**Avis délibéré de la Mission régionale
d'autorité environnementale
Hauts-de-France
sur le projet de parc éolien
de la société « Enertrag Ternois Teneur »
à Teneur (62)**

n°MRAe 2021-5520

**Mémoire en réponse à l'avis de la Mission Régionale
d'Autorité Environnementale**

ENERTRAG TERNOIS TENEUR SCS

Masques visuels

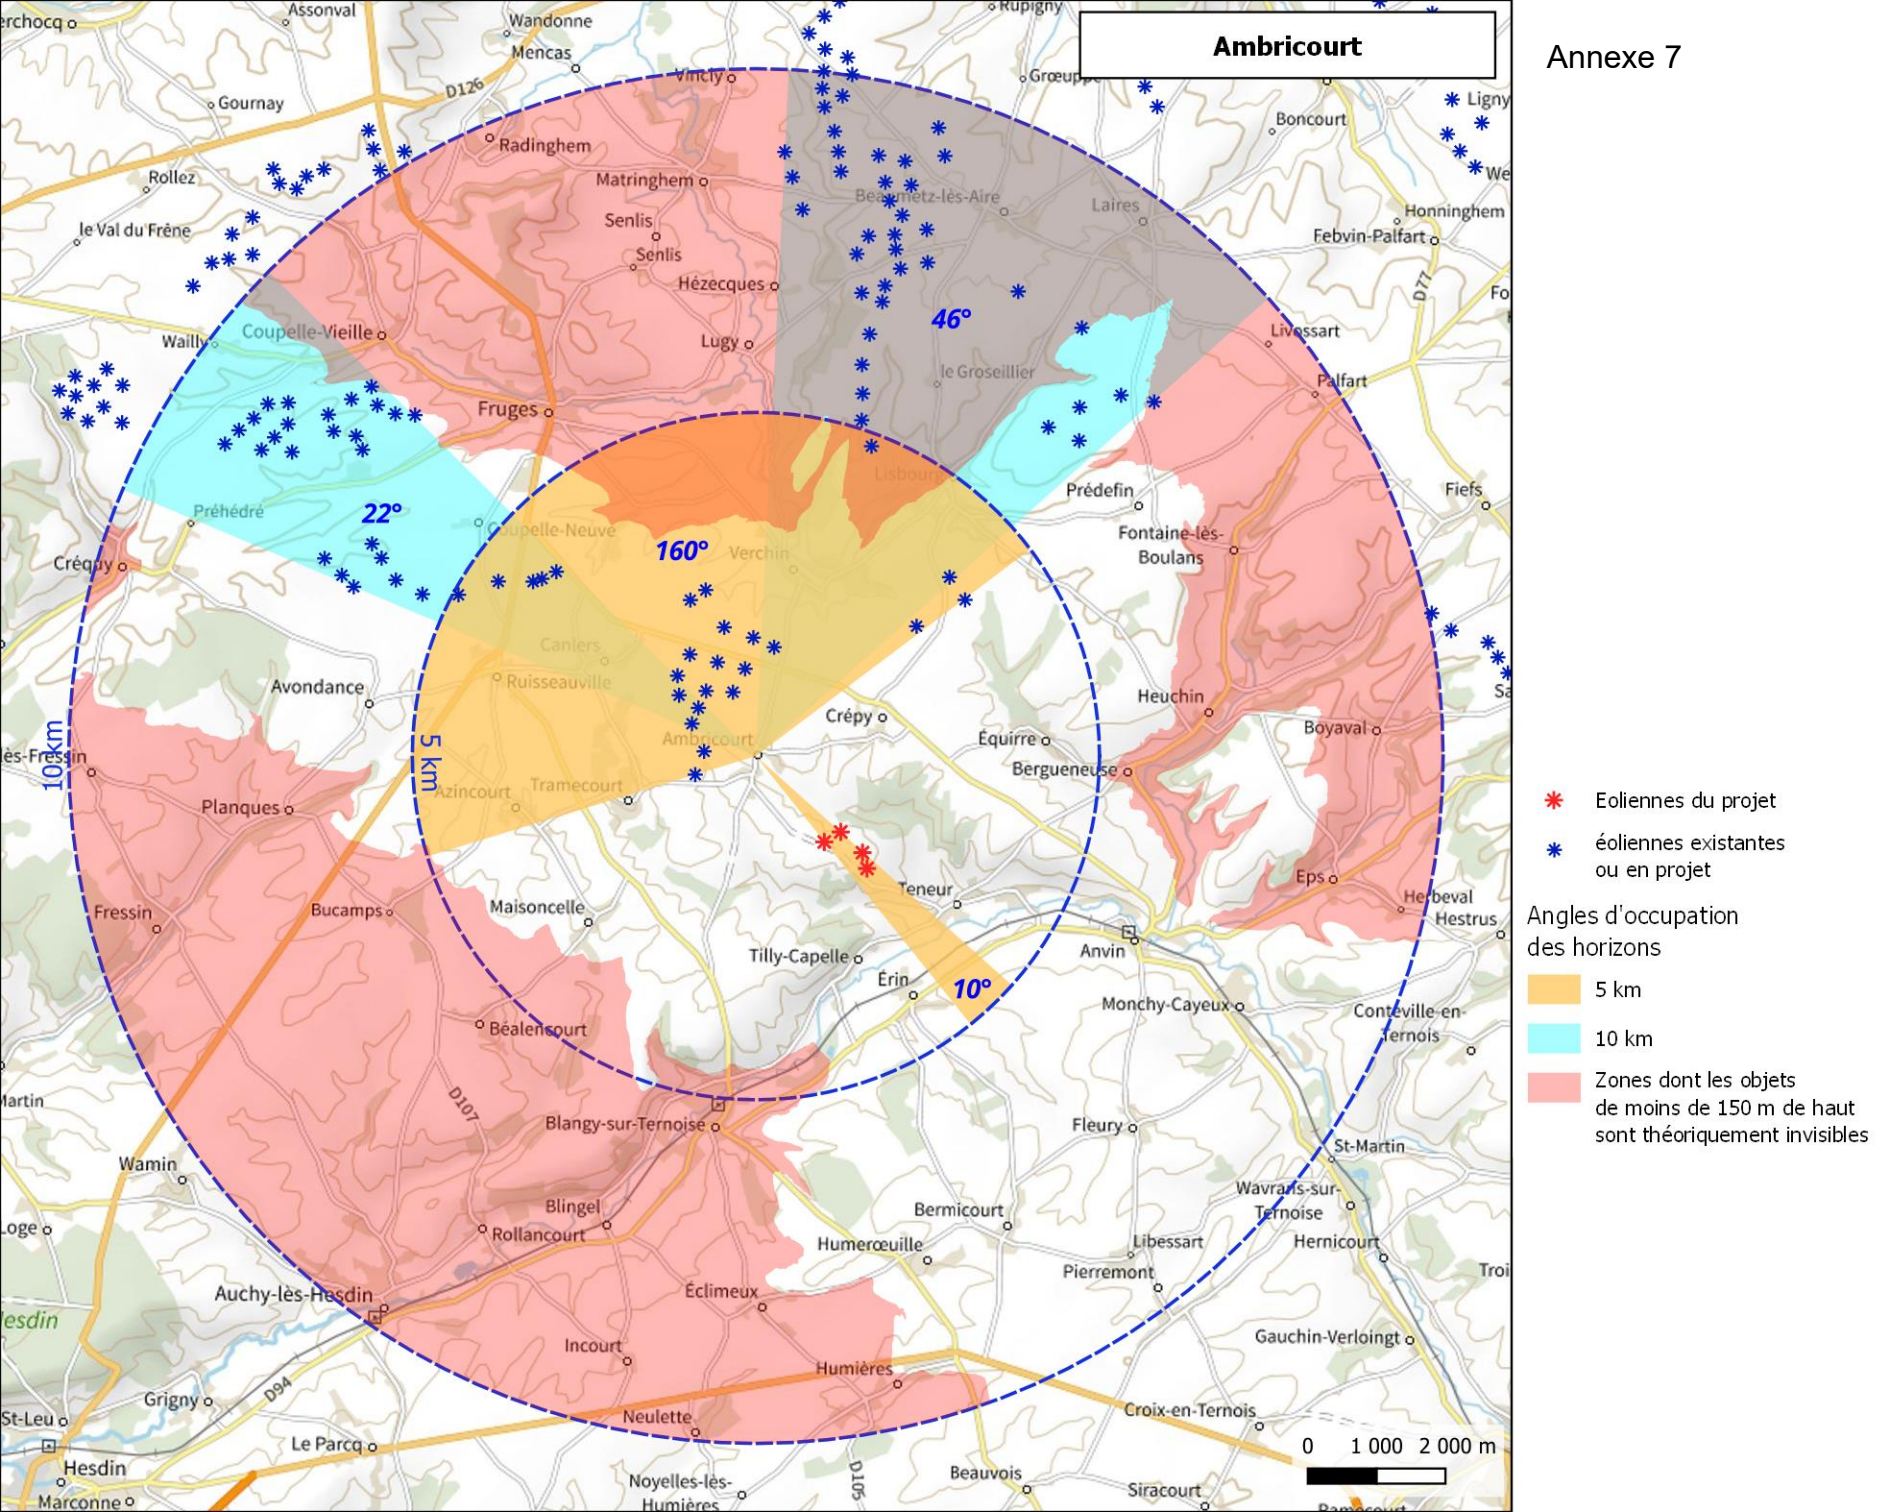
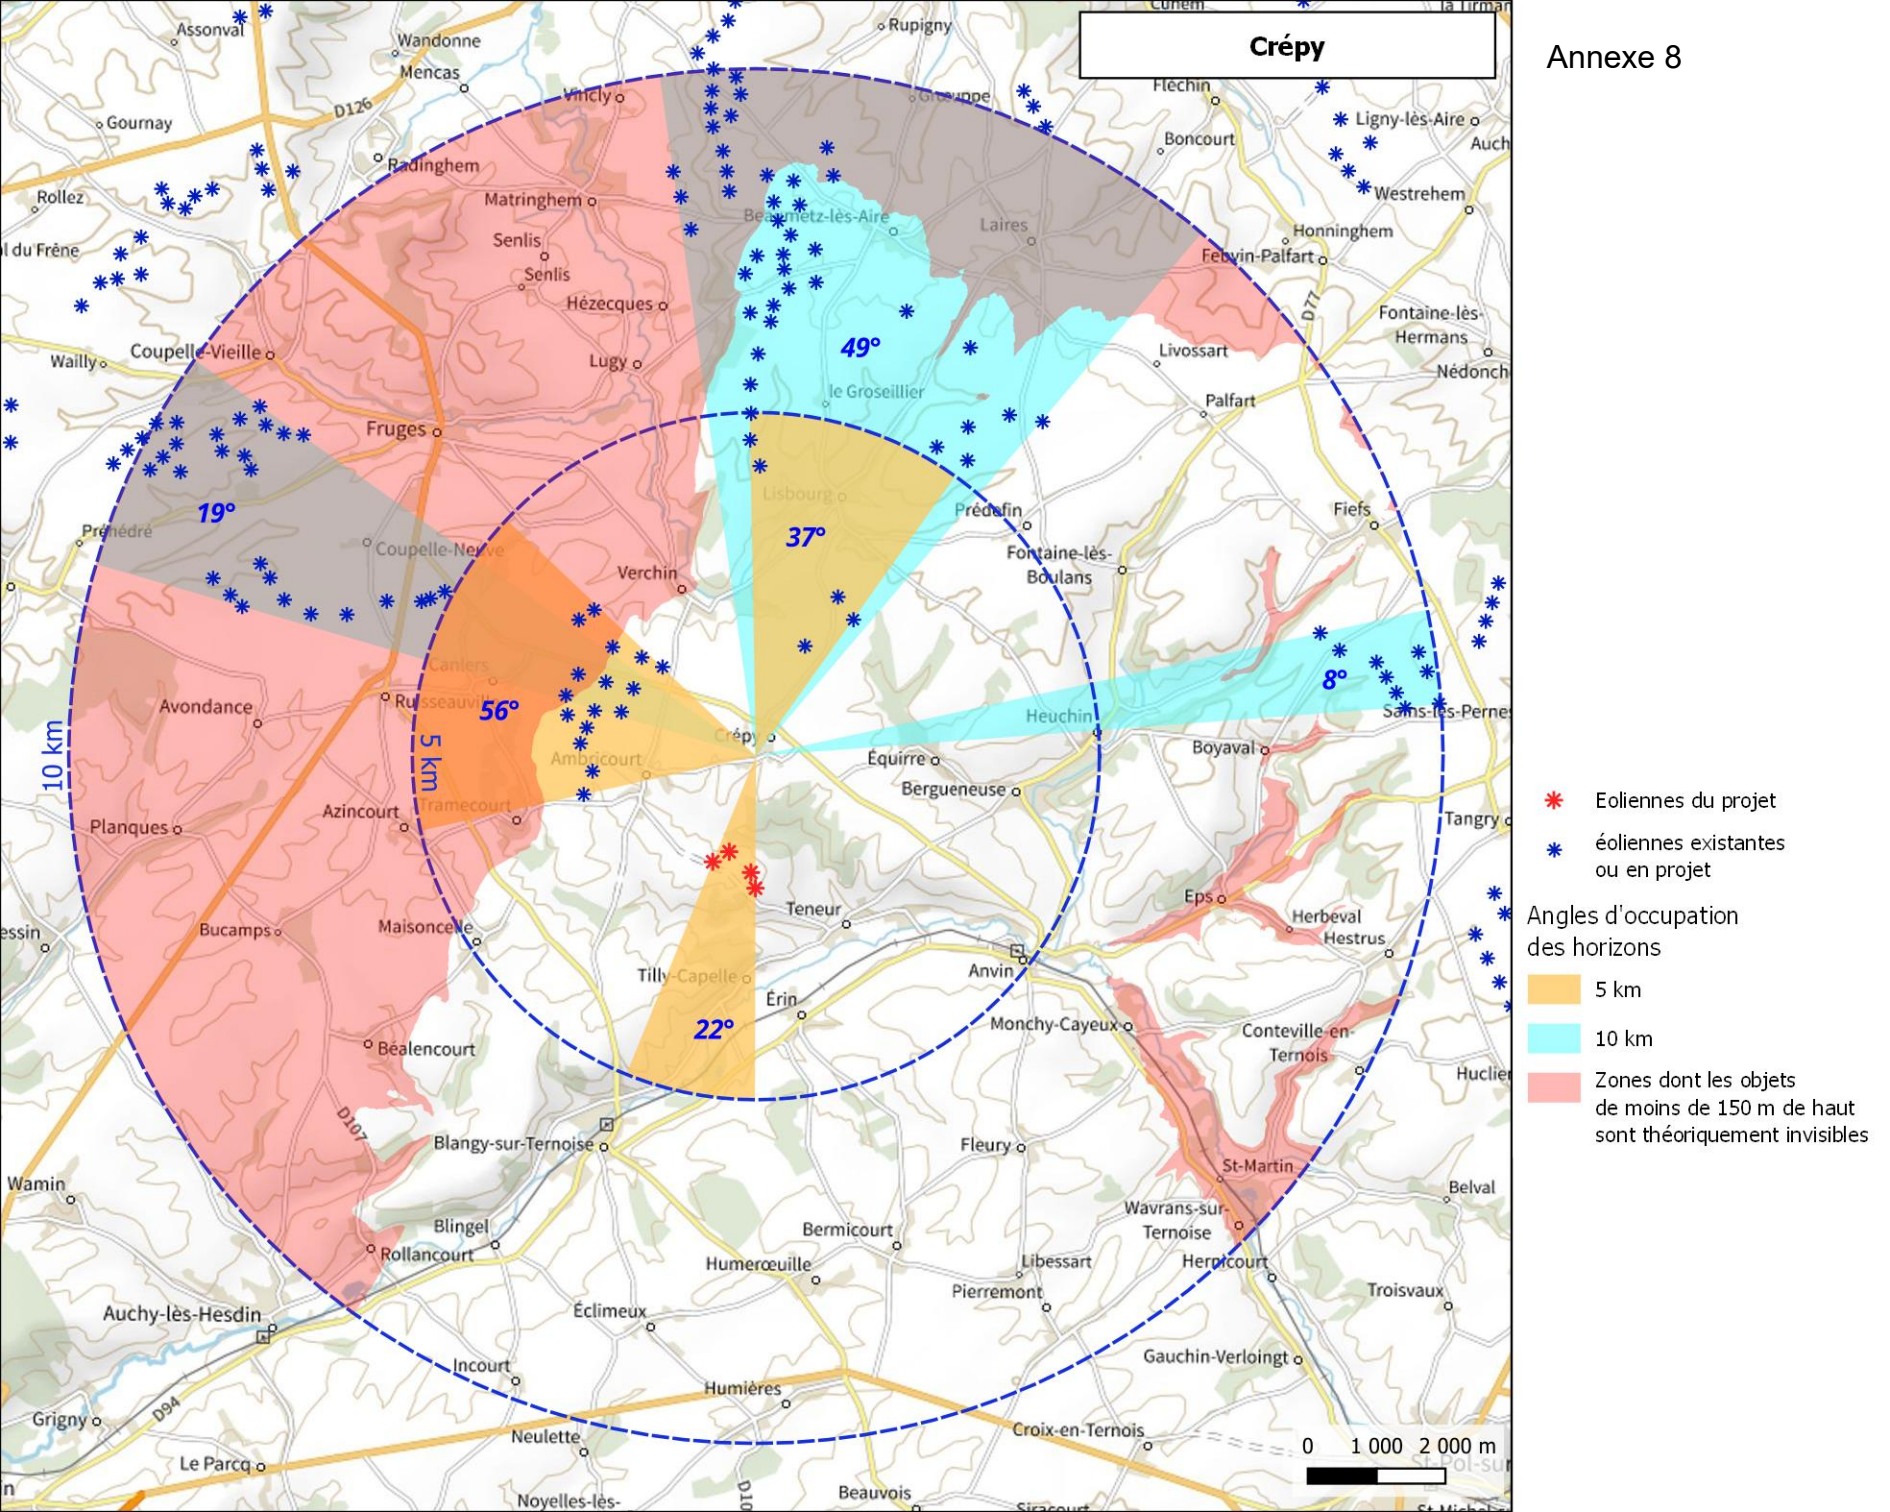
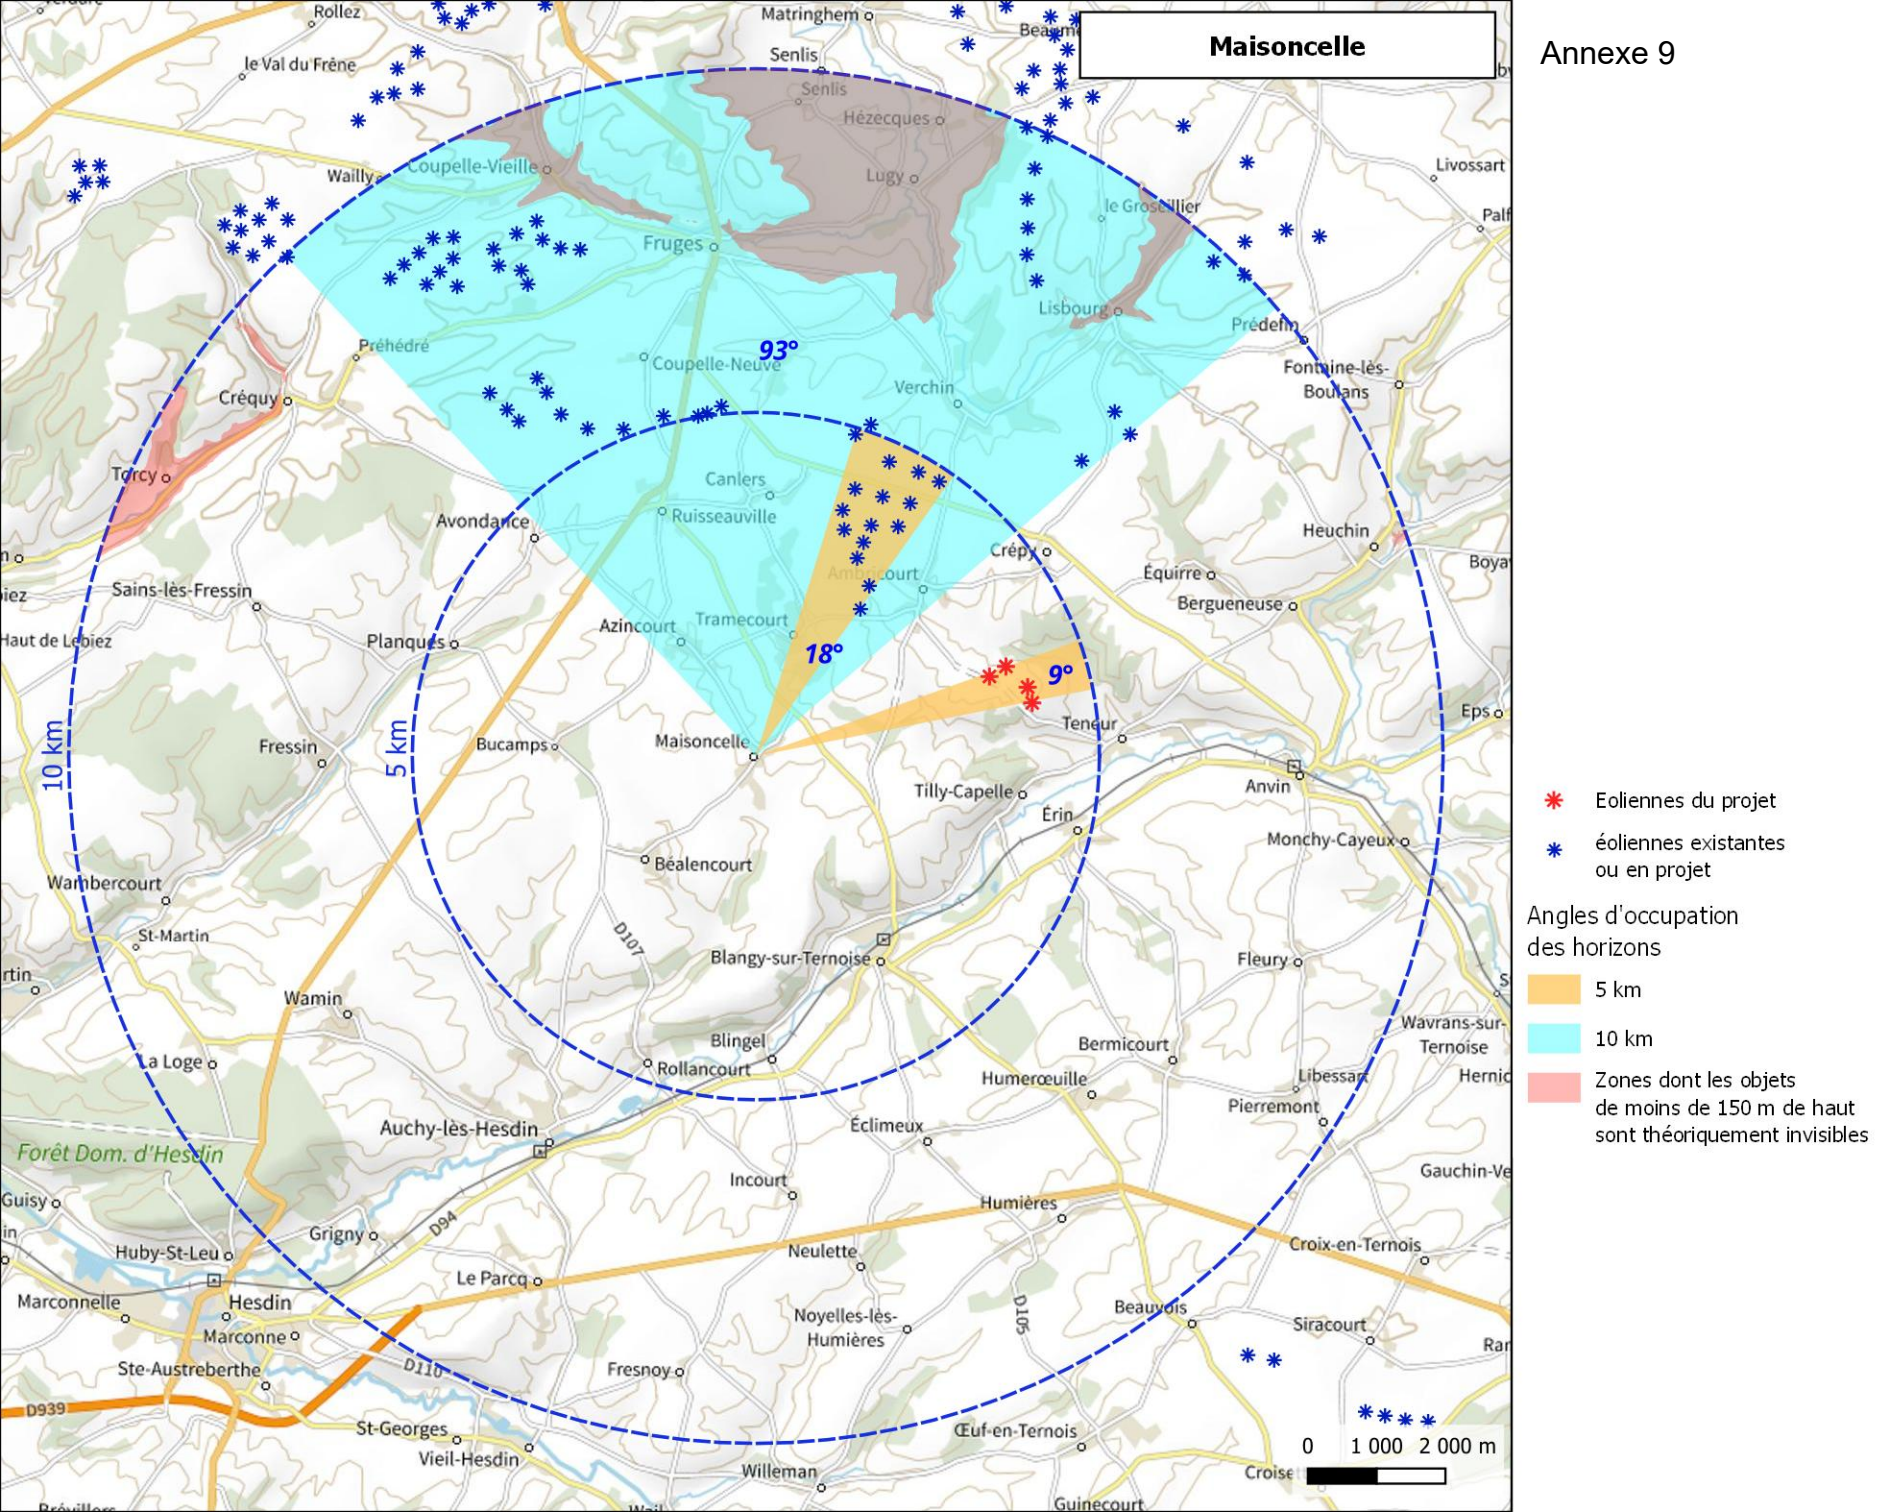
- *d'étudier les mesures d'évitement des impacts forts du futur parc sur la commune d'Ambricourt, à défaut de réduction afin de limiter le phénomène de saturation visuelle du paysage autour de ce bourg et ceux voisins ;*

- *de prévoir des mesures d'accompagnement pour les communes les plus impactées.*

Les études de saturations visuelles sont une analyse en deux dimensions de la présence d'éoliennes sur les 20 kilomètres autour d'un centre bourg. Néanmoins, il est important de souligner que ces études sont purements théoriques, et ne traduisent pas le ressenti d'état de « saturation » réellement présent « sur le terrain ». En effet, la topographie influe énormément sur la perception des parcs éoliens, c'est pourquoi nous permettons de vous présenter des études de saturation dites « réelles » (bien que ne prenant pas compte du masque végétal et du bâti existant).

Sur ces cartes, vous constaterez toutes les zones sur 10km dont les objets de moins de 150 mètres de hauteur sont systématiquement invisibles depuis le centre bourg considéré (les zones en rouge). Vous pourrez alors constater la part de parcs éoliens « réellement » visibles depuis les points de vue considérés.

Vous trouverez en *Annexe 7, 8, 9, 10, 11*, les études de « saturation réelle » depuis les centre

bourg des villages de Ambricourt, Crépy, Maisoncelle, Tilly-Capelle et Teneur.
